# 不具合箇所説明図

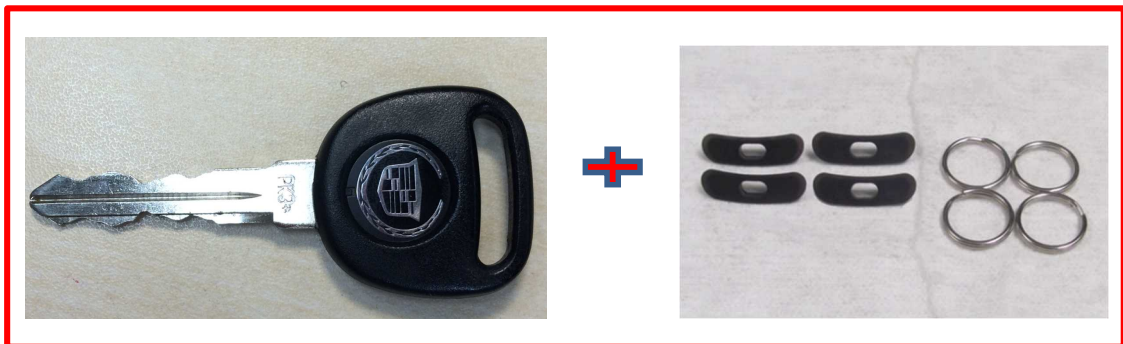
イグニッションキーにキーホルダー等を装着していると、走行振動等により、イグニッションキーが”RUN”位置以外に動いてしまうことがある。その場合、車両電源が断たれるため、エンジンが停止するとともに、ブレーキ補助やパワーステアリング等が機能せず、運転操作に支障をきたす。また、この状態で事故を起こした場合、エアバッグが展開しないことがあり、被害が拡大するおそれがある。

全車両、イグニッションキーに対策用のキーリングを装着する。  
また、オーナーズマニュアルに追補ステッカーを貼付する。

左Aピラードアヒンジ下側に黄色ペイントを塗布する。
